Annexe à la délibération d'approbation de la révision allégée du PLU de Saint-Aquilin-de-Pacy

Ajustement du dossier avant approbation

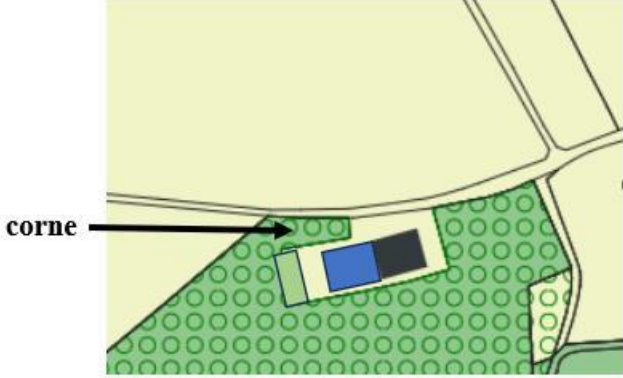
<i>Interlocuteur</i>	<i>Remarque</i>	<i>Réponse de la communauté de commune / Ajustement apporté</i>
Commune de Les Andelys	<i>Pourquoi ne pas déclasser l'espace boisé classé sur toute la longueur le long de la route ?</i>	Pour l'instant, la surface déclassée d'EBC correspond à l'emprise du futur bâtiment. La Mairie considère néanmoins cette remarque. Elle proposera au porteur de projet de s'exprimer lors de l'enquête publique pour vérifier que le fonctionnement envisagé de son projet permet (ou non) de conserver l'espace boisé classé tel que présenté.

CHANGEMENTS APPORTES AU REGLEMENT GRAPHIQUE

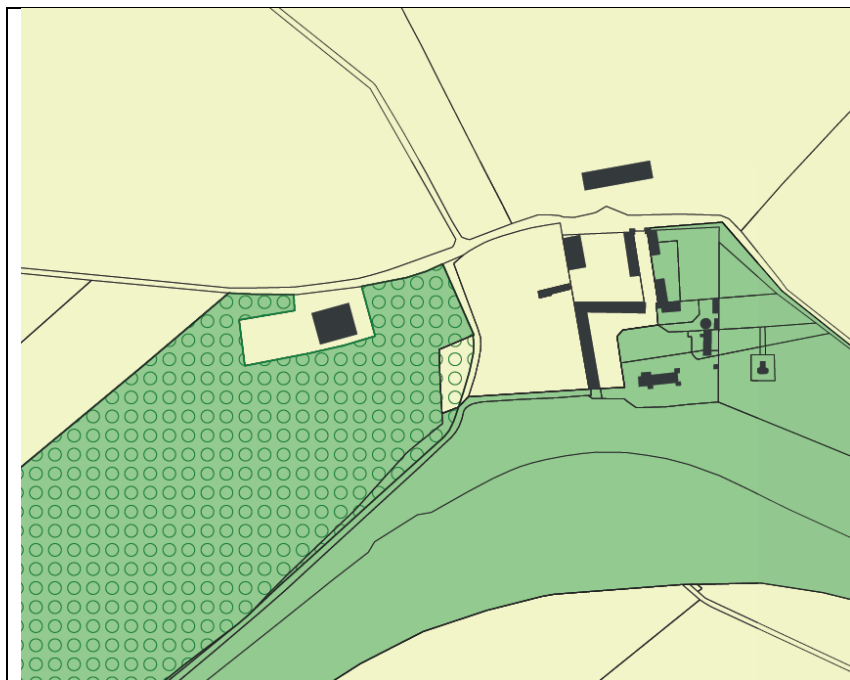
Interlocuteur	Remarque	Réponse / Ajustement apporté
Commissaire enquêteur	<p>A la vue du plan ci-dessous, (plan graphique) suite à la remarque de la DT Les Andelys « pourquoi ne pas déclasser l'EBC sur toute la longueur, le long de la route » ? Vu du terrain il semble qu'il soit nécessaire de ramener la corne verte côté route à 3 ronds verts plutôt que quatre, et compenser cette aire EBC suivant le rectangle vert Quelle est votre vision ?</p> 	<p>La Commune est favorable à cet ajustement qui sera pris en compte lors de l'approbation définitive. Cela permettra une meilleure insertion du nouvel hangar dans le paysage.</p> <p>→ <i>Le règlement graphique a été modifié en conséquence</i></p>

→ *Le changement est mineur car il ne change pas les dimensions de l'EBC ni de la zone A créée pour accueillir le bâtiment existant et son extension.*
